改善箇所説明図

不具合の内容

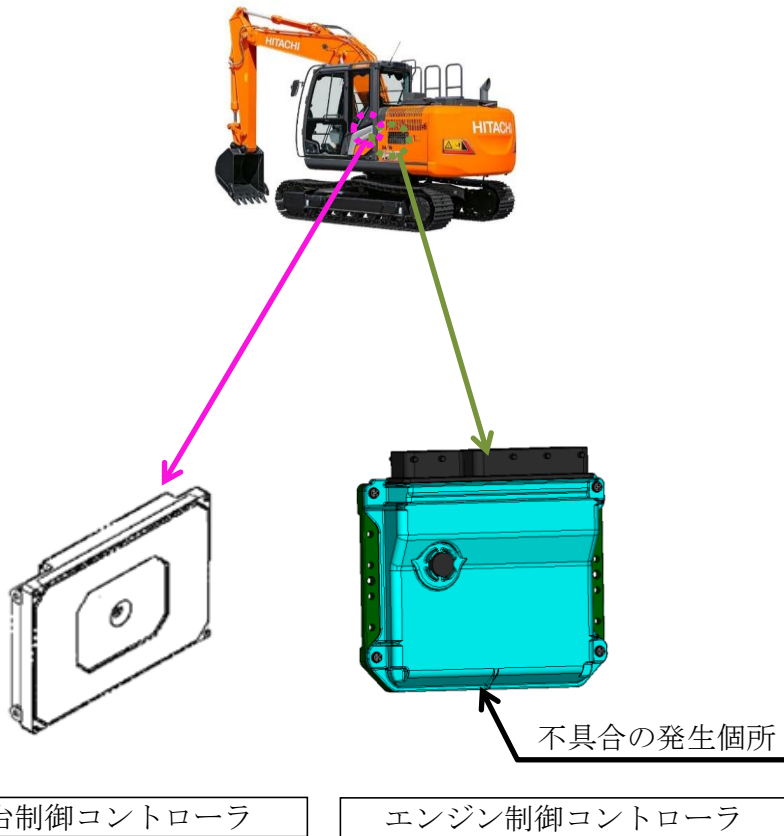
油圧ショベルの原動機において、エンジン制御コントローラのプログラムが不適切なため、排出ガス中のNO_x量が規制値を超過するおそれがある。

- ①全車台、エンジン制御コントローラのプログラムを修正する。
- ②全車台、車台制御コントローラのプログラムを修正する。

車台診断ツールによる制御コントローラのプログラムの型式を確認する。
